Vorlage Nr.: 2-BV/137/2020
Status: öffentlich
Geschäftsbereich: Bauverwaltung
Datum: 04.06.2020
Verfasser: Meinhardt Felix

Antrag auf Änderung und Erfassung der Nutzungen in den Gewerbehallen, sowie auf Änderung der Freiflächen in der Daimlerstr. 10, Fl.Nr. 1241/3

Freiflächenplan

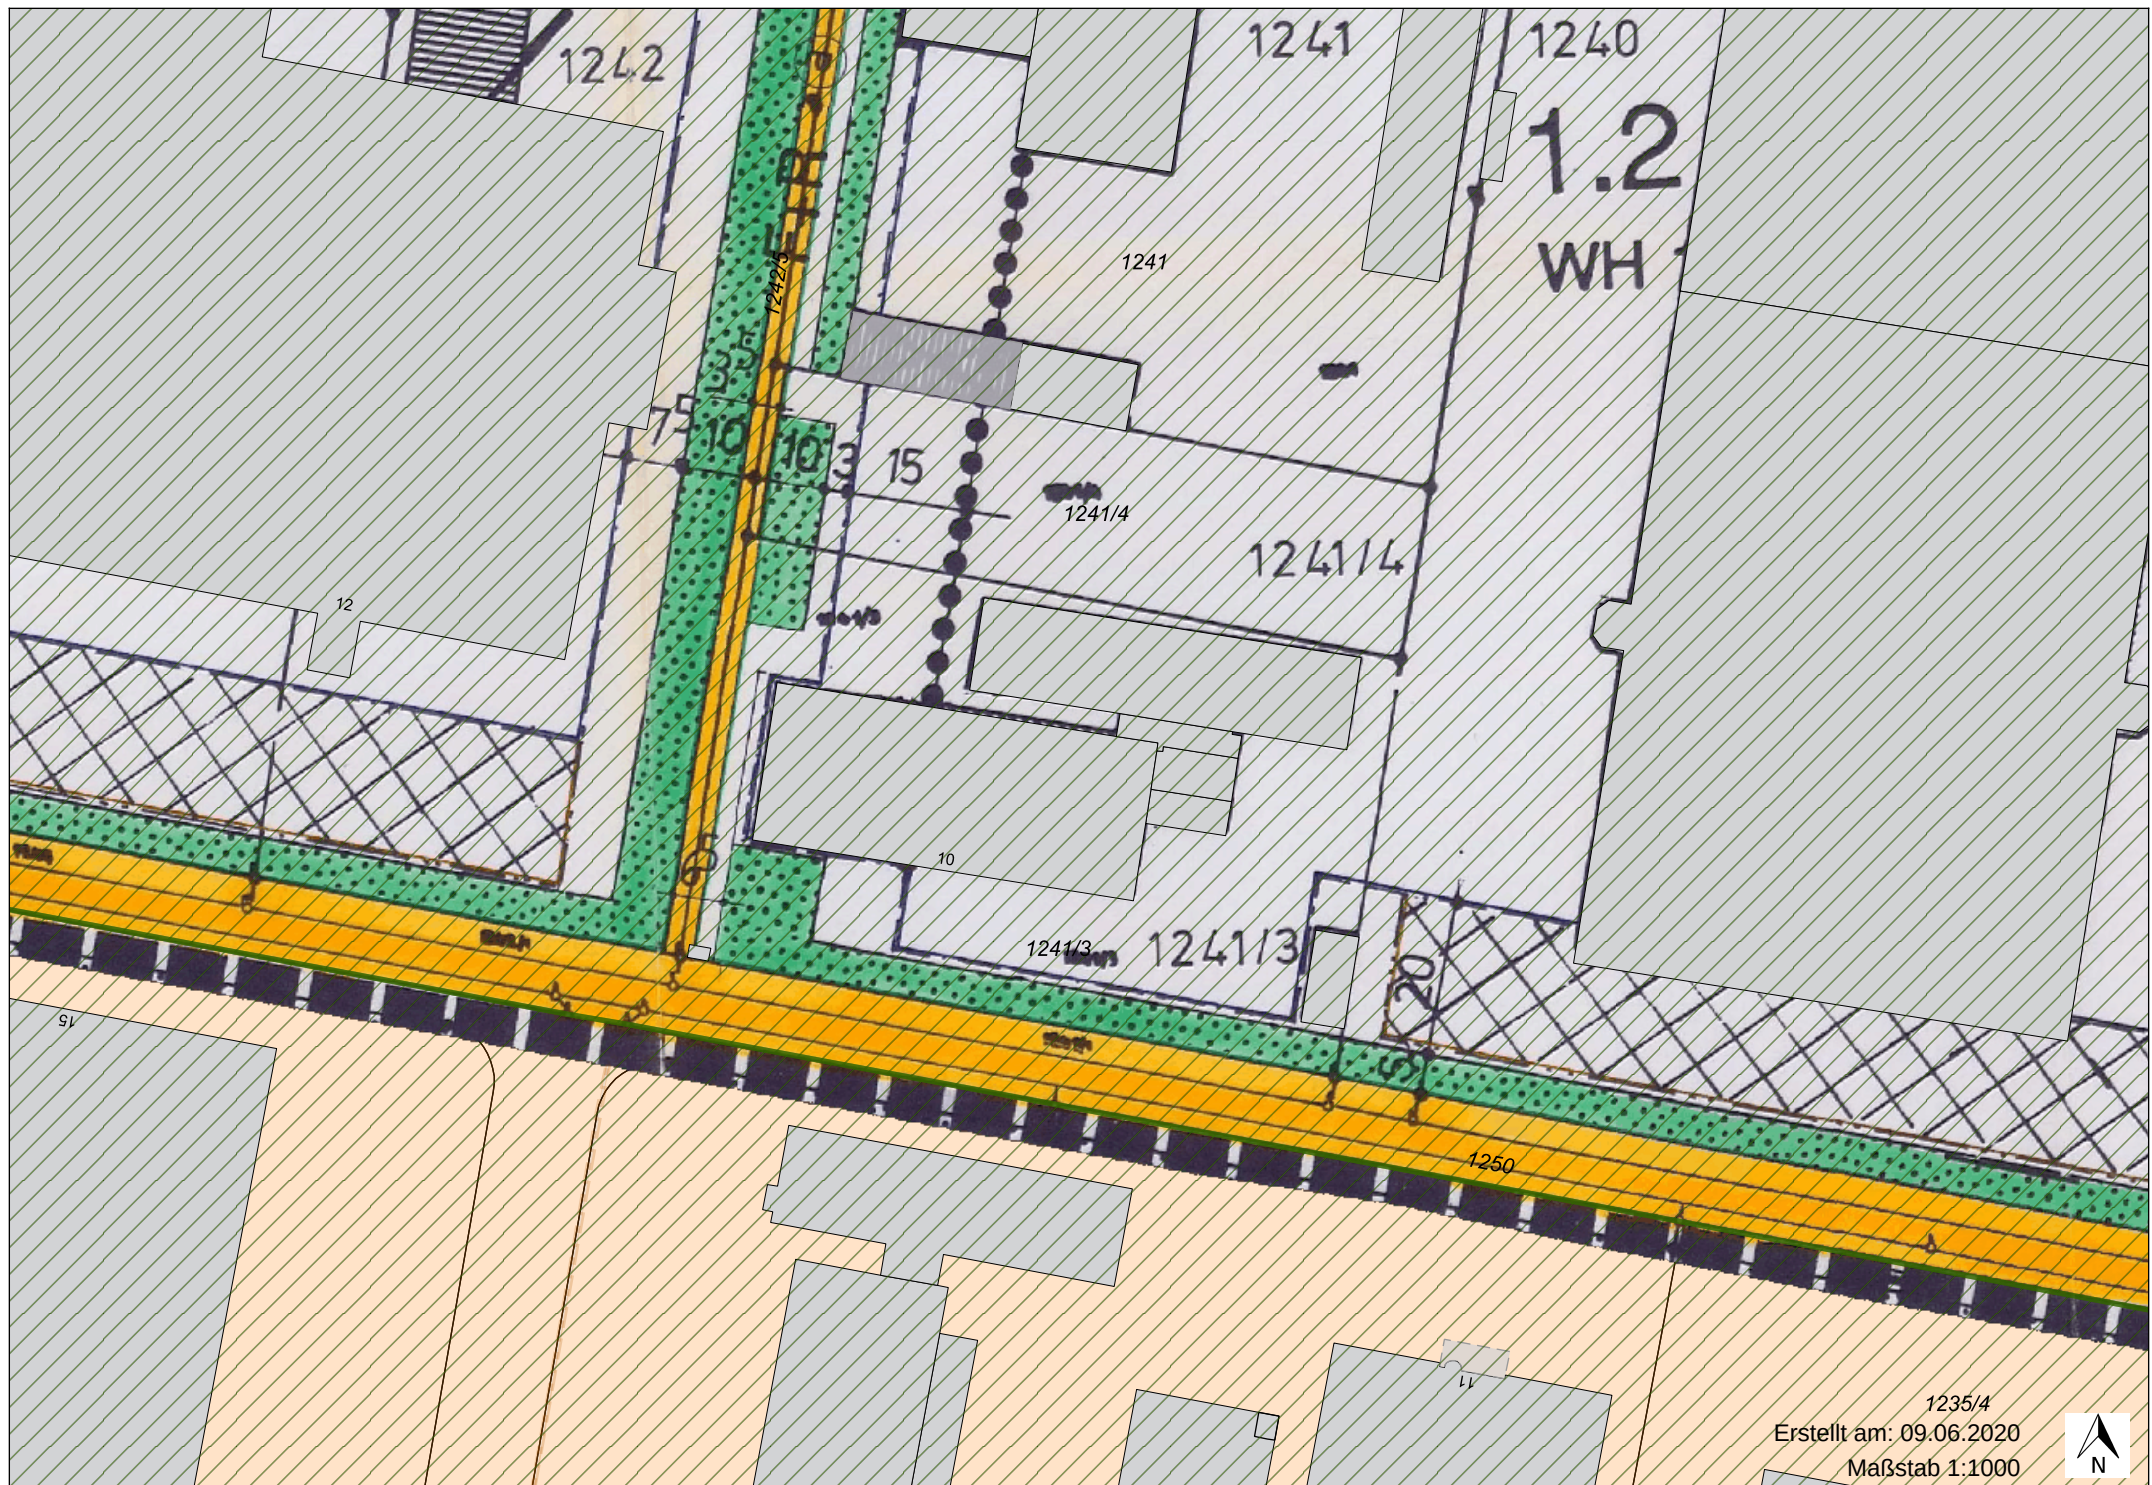
Durch den notwendigen Anbau der Fluchttreppe und anderen Änderungen im Betriebsablauf auf dem Grundstück sind Änderungen in den Freiflächen nötig. So müssen die Stellplätze, die sich aktuell im Bereich der Fluchttreppe am Rückgebäude befinden versetzt werden. Zudem soll eine zusätzliche Zufahrt entstehen, damit der Betriebsablauf auf dem Grundstück verbessert werden kann. Auch müssen nun Fahrradstellplätze ausgewiesen werden, was bisher nicht der Fall war. Zur Kompensation der Maßnahmen plant der Bauherr eine Aufweitung der bestehenden Grünflächen, sowie die Pflanzung von 25 standortgerechten Hölzern (Platanen). Die Stellplätze im südlichen und östlichen Bereich werden durch Grünstreifen gegliedert, in welche Bäume gepflanzt werden. Die Berechnungen der GRZ und des Grünflächenanteils fehlen.

Es werden Befreiungen bzgl. der Unterschreitung der Mindestbreite der Grünstreifen zwischen den Stellplätzen und den Überschreitungen des Bauraums durch die Stellplätze 20,21,22,23,32,33 im Süden, sowie 1-3 im Osten benötigt. Zudem sind Ausnahmen bzgl. der Unterschreitung der Mindestbreite für die Grünstreifen entlang der Grundstücksgrenzen, der Überschreitung der GRZ und der Unterschreitung des Grünflächenanteils notwendig.

Aus Sicht der Verwaltung kann den Ausnahmen und Befreiungen zugestimmt werden. Durch die geplanten Maßnahmen findet eine Aufwertung des Grundstücks statt. Alle Flächen, die nicht für Zufahrten, Stellplätze oder Fahrgassen benötigt werden, werden nun begrünt. Hierdurch verringert sich die im Bestand überschrittene GRZ. Der im Bestand unterschrittene Grünflächenanteil am Grundstück wird erhöht. Bei den Baum- und Strauchpflanzungen sollte jedoch die Grünordnung beachtet werden. Die Stellplatzüberschreitungen wurden teilweise schon einmal im Bestand genehmigt (Stellplätze Ost). Die Stellplätze wurden jedoch teilweise anders strukturiert. Die Ablehnung der Befreiungen und Ausnahmen würde aus Sicht der Verwaltung eine ungewollte Härte bedeuten.

Der Bau- Planungs- und Umweltausschuss beschließt, das gemeindliche Einvernehmen zum Antrag auf Änderung und Erfassung der Nutzungen in den Gewerbehallen, sowie auf Änderung der Freiflächen in der Daimlerstr. 10, Fl.Nr. 1241/3 zu erteilen. Das Einvernehmen zu den Befreiungen hinsichtlich der Bauraumüberschreitungen der Stellplätze und der Unterschreitung der Mindestbreite der Stellplatzgliederung wird erteilt. Den Ausnahmen bzgl. der Unterschreitung der Mindestbreite der Grünstreifen an den Grenzen, der Überschreitung der GRZ und der Unterschreitung des Mindestgrünanteils wird zugestimmt. Die Stellplatzberechnung ist anzupassen. Die Berechnungen der GRZ und des Grünflächenanteils sind nachzureichen.
